Informe Consolidado de Solicitud de Aclaraciones, Rectificaciones y/o Ampliaciones Complementario a la Adenda del Estudio de Impacto Ambiental del Proyecto “Proyecto Volta - Planta de Hidrógeno y Amoníaco Verde”

Nombre del Titular : Volta Hidrógeno SpA.
Nombre del Representante Legal : Ítalo Olivares Díaz.
Dirección : Apoquindo 3910, Piso 14, Las Condes.

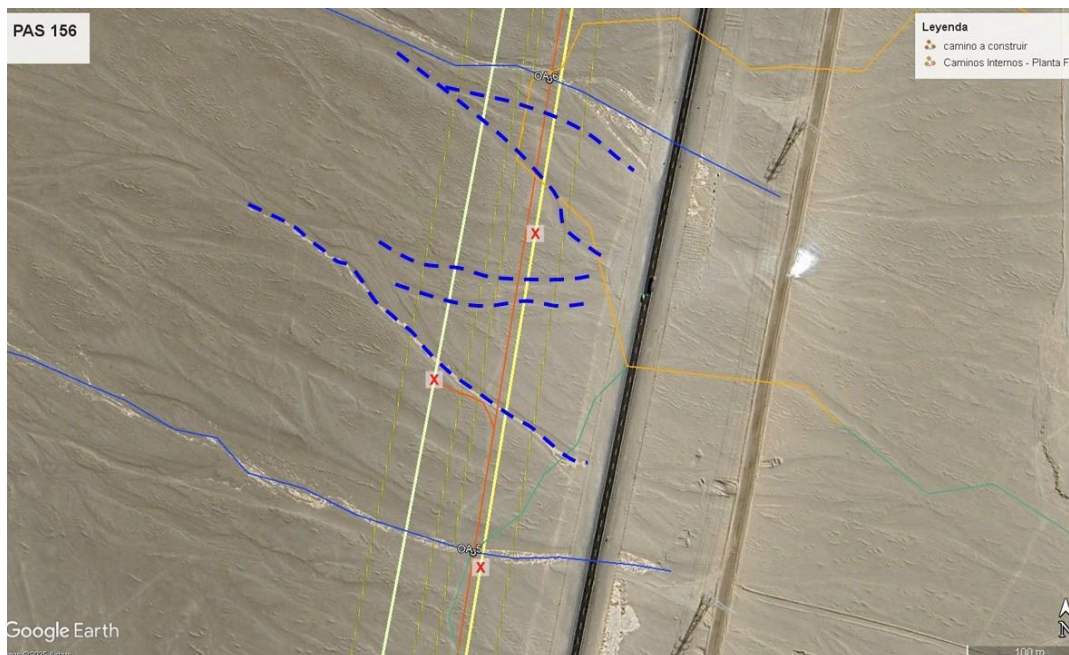
c) En las bodegas de residuos peligrosos presentadas, se solicita acreditar el cumplimiento del artículo N°35 del D.S N°148/2003 del MINSAL, considerando que en la mayoría de ellas almacenarán residuos inflamables, en todas las fases del Proyecto, además, se deberá adjuntar la planimetría que verifique dicho cumplimiento.
